Mémoire en réponse au procès-verbal de
Monsieur Bernard LALEVEE

**Demande de renouvellement et d'extension de l'autorisation
d'exploiter une carrière
Communes de CAPAVENIR Vosges, IGNEY et VAXONCOURT**

Le 10 avril 2019

SAS SAGRAM

Schéma de mise en vitesse de l'eau dans la gravière en cas de crue débordante

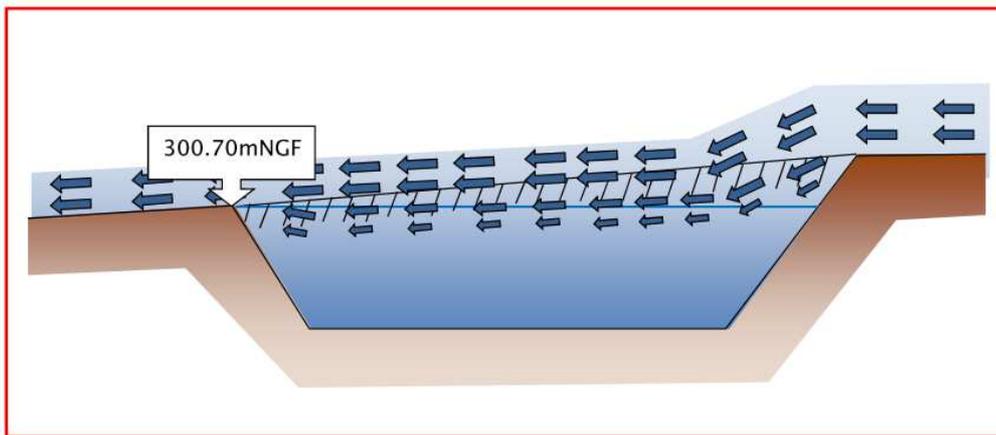
« Dans l'état futur du site, pour la crue décennale, la modélisation ne montre aucun changement dans l'hydraulique du secteur de la Moselle excepté en amont de la gravière n°4. En effet, au droit des profils

4800 à 5200, l'augmentation brusque de la section d'écoulement du lit majeur gauche due à la mise en place de la gravière n°4 et à la suppression de la digue formée par le chemin et le ruisseau perché entraîne une baisse de la ligne d'eau qui est évaluée à 20cm maximum. Cette diminution de niveau s'atténue progressivement en remontant vers l'amont. »

C'est bien l'érosion de la berge au niveau du point d'entrée du flux dans le bassin qui peut poser problème. Voici les mesures qui seront mises en place (page 57 de l'étude d'impact) :

« 3-2-4 MESURES AU DROIT DES TERRAINS DE L'EXTENSION

Pour assurer la sécurité du bassin n°4 après exploitation, MAD'EO, CPGF-Horizon et SINBIO émettent plusieurs propositions d'aménagement :

- protection des berges en amont (au Sud et à l'Est) du plan d'eau. Le remblaiement renforcé avec les matériaux de découverte permettra d'empêcher le phénomène d'érosion régressive lors des débordements de la Moselle ;
- enherbement des berges ;
- talutage des berges de la zone d'exploitation en pente douce (3H/1V) du côté de la zone en déversement (côté Moselle et côté Nord) ;
- talutage des berges côté Ouest et Sud en pente 2H/1V ;
- végétalisation du terrain naturel entre la Moselle et la zone exploitée : il s'agit d'obtenir un boisement dense assurant une vraie rugosité en cas de débordement ;
- absence de mise en place de digue autour du bassin n°4. »

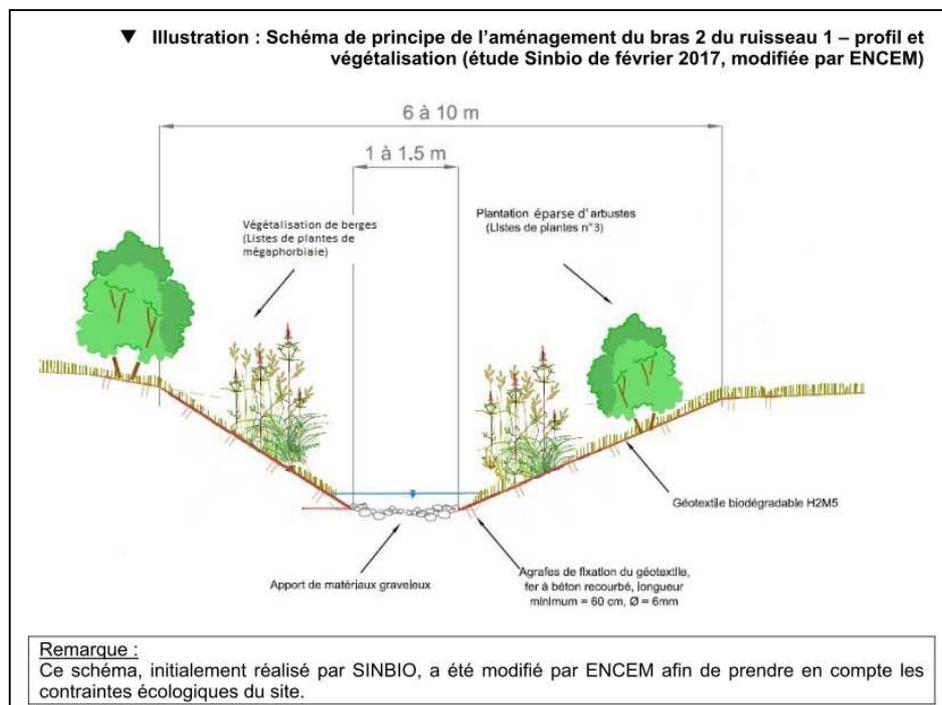
VNE soulève plusieurs questions relatives à l'étude quantitative des eaux. Les vannes du barrage de l'eau blanche alimentant ces rigoles ne sont pas gérées par SAGRAM. Au vu du projet de remise en route d'une turbine hydro-électrique sur ce barrage, la quantité d'eau à venir dans ses rigoles ne sera pas plus importante voire même inférieure qu'actuellement.

Au vu de sa baisse probable, SAGRAM s'engage à ne reprofiler que quelques zones et non pas la totalité des berges si le besoin n'est pas réel. Cela permettra le maintien de la ripisylve en place qui rend des services écologiques et également paysagers. Il évitera également les terriers de castor qui pourraient se créer dans le futur sur cette rigole.

Le profil en trapèze est un schéma de principe pour le terrassier. Il ne sera pas suivi à la lettre, c'est une évidence. Il s'adaptera aux terrains et à la végétation en place.

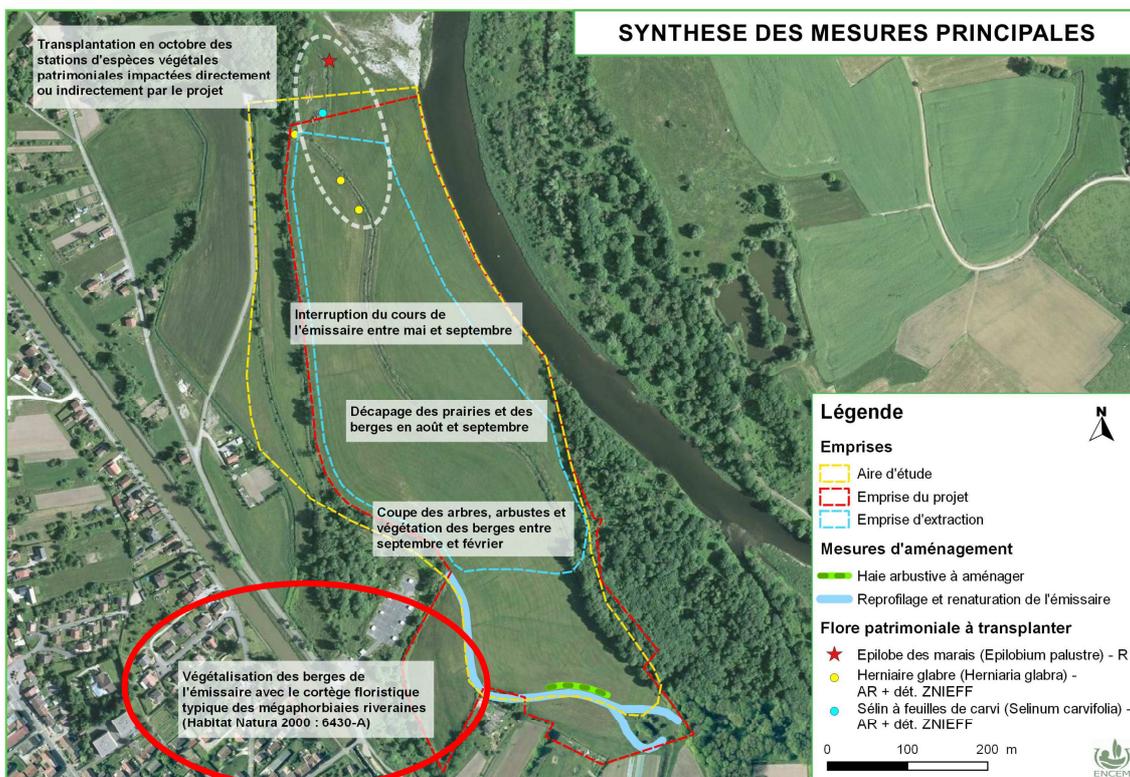
Attention, VNE critique ce schéma dans son avis mais présente le schéma de SINBIO pris en annexe de l'étude d'impact sans prendre en compte les modifications d'ENCEM situées dans le corps de l'étude d'impact. Ces modifications ont pour objet d'appliquer les mesures de réduction des impacts. L'analyse de VNE est donc faussée.

ENCEM indique dans l'étude d'impact, page 144 :

« Les modifications suivantes ont été apportées par ENCEM à la proposition de SINBIO :

- sur le linéaire du bras 2 du ruisseau 1, les plantations d'arbres sont fortement déconseillées afin de créer un milieu différent de celui du ruisseau 2 présent à l'aval. De plus, il est intéressant de garder un maximum d'ensoleillement sur le lit du ruisseau pour favoriser le développement de la faune et de la flore aquatiques et humides ;
- des plantations d'arbustes (d'après la liste n°3 proposée par SINBIO et reprises ci-dessous) seront réalisées de façon éparées, par exemple sous forme de deux ou trois bosquets afin de maintenir les berges ensoleillées ;

- les berges seront végétalisées au moyen de plantes caractéristiques de mégaphorbiaies (cf. liste proposée par ENCEM au § 5-2-2). Cela atténuera en partie la disparition de la mégaphorbiaie le long du bras 1 du ruisseau 1. Les espèces prairiales proposées par SINBIO dans leur liste n°1 vont naturellement coloniser les hauts de berges car elles sont présentes au sein des habitats alentours.

Schéma de principe de la répartition de la nappe en vallée de Moselle

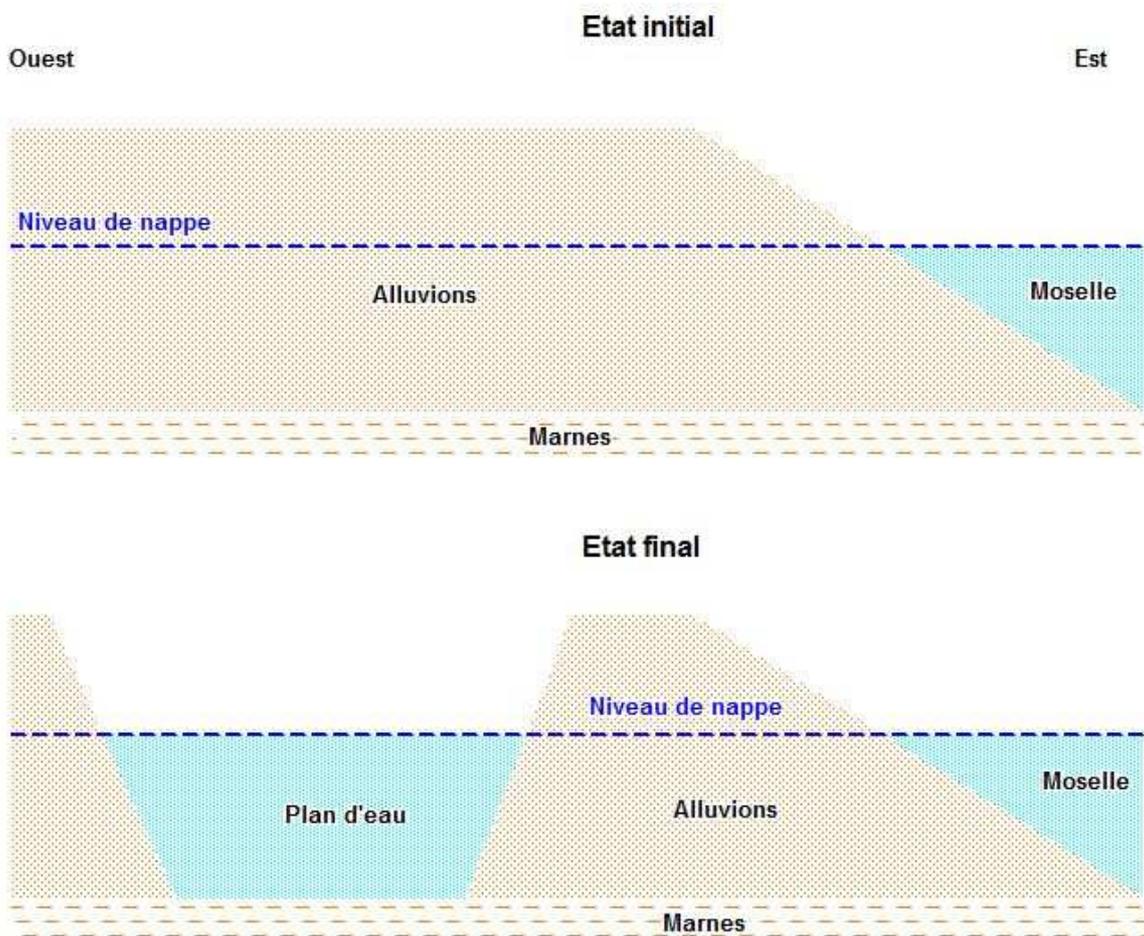
Un riverain s'inquiète du risque de débordement. Une crue débute toujours par une montée des eaux de la Moselle et seulement ensuite le niveau de la nappe monte. C'est la crue de la Moselle qui comble alors la gravière, la gravière ne déborde pas par la montée de la nappe. La présence d'une gravière n'a pas pour conséquence l'aggravation de la crue.

Zone inondable pour la crue décennale (voir plan détaillé hors texte)

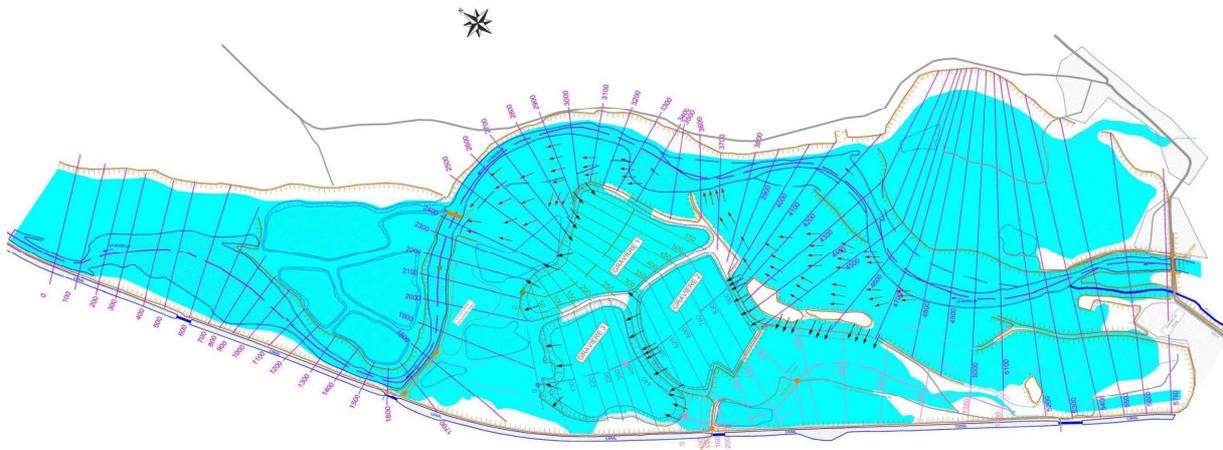
Cette même zone fait partie intégrante de la zone rouge du PPRI qui interdit toute construction mais autorise les carrières, alors que le fuseau de mobilité de la Moselle l'interdit selon l'article 11 de l'AM de 1994. De fait, à l'instant « T », la prairie peut ne pas constituer en apparence une zone humide sauf en son sous-sol et hors période d'inondation se trouver en admission avec le fuseau réel de mobilité.

Comment interprétez-vous les dispositions contradictoires évoquées ci-avant ?

Le PPRi est une servitude qui limite voire interdit certaines utilisations du sol ou constructions qui pourraient en cas de crue mettre en danger les populations, augmenter le coût des dégâts matériels ou encore limiter l'expansion des crues et donc répercuter les dommages sur l'aval.

Le PPRi autorise les carrières car ce sont des installations qui par leur nature, ont besoin de s'installer dans les lits majeurs. Pendant l'exploitation, l'occupation du sol par nos installations ne limite pas l'expansion de crues au vu de leur emprise très limitée au sol. Au terme du réaménagement, les bassins créés, au-delà de leur capacité à stockage de la crue, vont amener la crue à se maintenir dans les bassins et à suivre un parcours naturel en suivant les seuils de crues pensés à cet effet identifiés par les flèches noires sur plans suivants (Etude Mad'eo, pages 33 et 40 - D0509 - Etude hydraulique pour l'extension de la carrière SAGRAM à Thaon les Vosges – page 276 de l'étude d'impact).

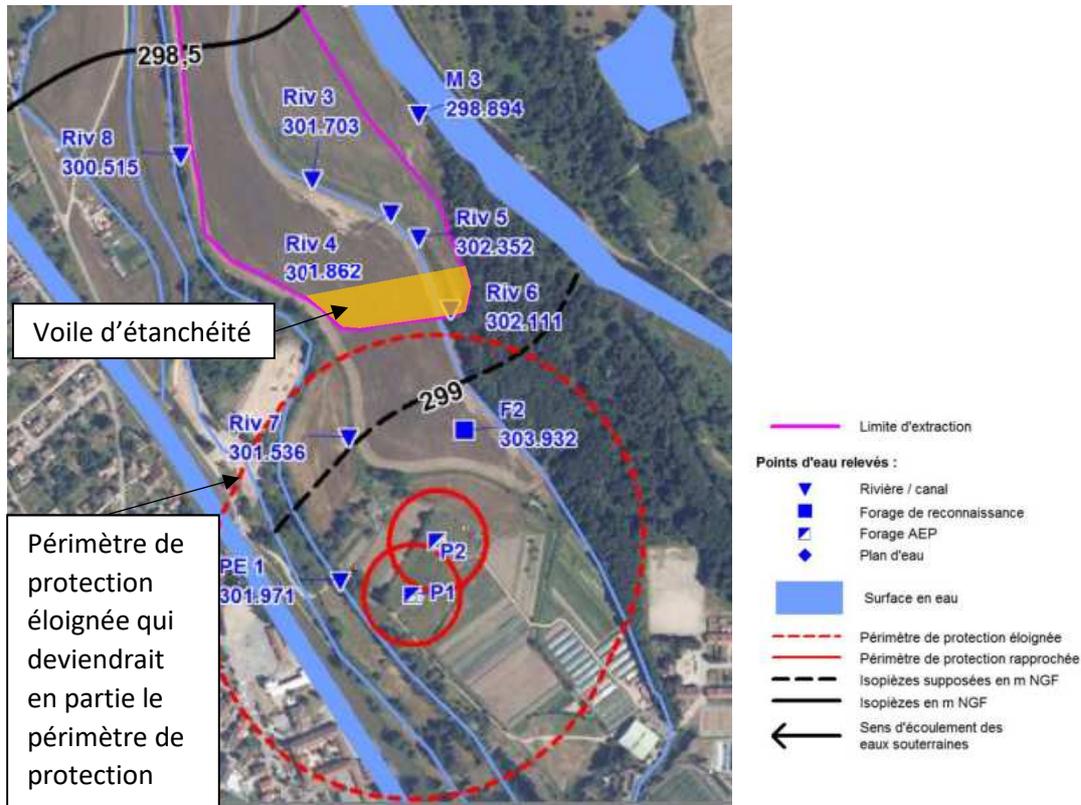
Malgré les affirmations des hydrogéologues et de l'ARS, j'ai noté une forte inquiétude quant à la ressource en eau potable fournie en quantité et en qualité par les 2 puits de la Prairie Claudel. Alors que le taraudage pour la détermination des zones humides descend à 1m20 de profondeur, j'observe que la nappe alluviale est découverte entre 1m80 et 2m80 selon les endroits sondés. A quelle profondeur maximum pensez-vous extraire au bassin 4 ? Malgré le voile d'étanchéité que

vous mettez en place au sud de la parcelle AV88 qui doit rester vierge et englobée dans le nouveau périmètre de protection rapproché des sources, ne craignez-vous pas que l'avenir apporte des soucis pour la ressource en eau qui tend à s'épuiser dans la vallée de la Moselle et même bien ailleurs, notamment avec les désordres climatiques que nous connaissons ? Les prospections de recherche d'eau potable semblent piétiner pour les besoins locaux de plus en plus importants. Etes-vous prêt à exonérer en totalité toute incidence du projet de B4 sur la production d'eau potable des captages situés à 200m du projet ?

Au vu de l'actualité et de l'importance inestimable de la ressource en eau pour la production d'eau potable pour l'ensemble de la population, il est tout à fait légitime de se poser la question de la ressource tant en qualité qu'en quantité. C'est d'ailleurs la première question, que nous porteur de projet, nous nous sommes posée.

Nous n'avons donc pas été surpris de la position très ferme et des précautions prises par l'ARS, des études supplémentaires qui nous ont été demandées (jusqu'à l'analyse de parcelles qui ne nous appartiennent pas et dont nous ne sommes pas responsable du sous-sol), et pour finir de la tierce expertise qui nous a été imposée, réalisée par un hydrogéologue agréé par l'ARS et inconnu de notre société. Nous sommes donc en mesure de rassurer les porteurs de requêtes. Nous ne présentons pas un dossier avec des affirmations d'hydrogéologues et de l'ARS, nous présentons un dossier bâti sur des études sérieuses comprenant des investigations de terrains, des modélisations hydrogéologiques et les avis de deux hydrogéologues indépendants dont les avis se consolident.

Le voile d'étanchéité évite le rabattement de la nappe pendant les phases de fonctionnement des puits. Il est prouvé par les modélisations (étude CPGF Horizons – Modélisation hydrogéologique – 17-114/88 – pages 33-36) que la gravière ne modifie pas les flux et ne peut pas provoquer de pollution accidentelle venant de la décharge BTT. D'ailleurs notre hydrogéologue conclut son étude ainsi : la mise en place d'un voile étanche, soit la création d'un haut-fond sur la berge sud du plan d'eau, permettrait de rendre non significatif l'impact du projet sur les puits AEP en cas de pollution en amont des puits en terme de vitesse d'arrivée et de concentration (étude CPGF Horizons – Modélisation hydrogéologique – 17-114/88 – page 37).
